REPÚBLICA DOMINICANA
MINISTERIO DE OBRAS PÚBLICAS Y COMUNICACIONES

Con relación al procedimiento de Comparación de Precios No. MOPC-CCC-CP-2019-0007 para la “*CONSTRUCCIÓN DE LA CARRETERA LA PENDA, PROVINCIA LA VEGA*”, tenemos a bien dar respuesta a las preguntas realizadas por los oferentes en tiempo hábil, de acuerdo al cronograma de actividades.

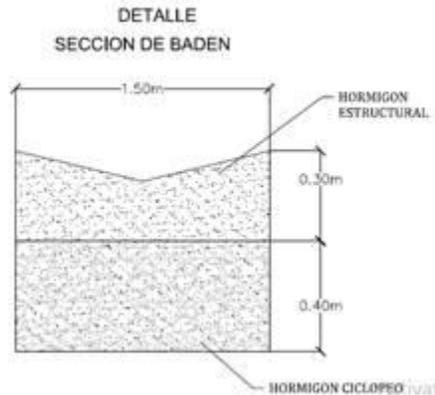
28. En el documento Relación de partidas entregado por el cliente, partida #6.3.4 *Imbornal tipo II hasta 1.50 m de prof. (incluye Excav.)*, de acuerdo a los planos Detalles de Drenaje suministrados por el cliente se debe construir un imbornal y un filtrante, cuyas dimensiones solo se ven en planta; ¿Podrían enviar una sección transversal de estas estructuras?, ¿debemos incluir los filtrantes junto con el precio de los imbornales o solo aparecen en el detalle? Favor enviar espesores y armados de estas estructuras.

Ver detalle en el plano suministrado en la enmienda no. 01.
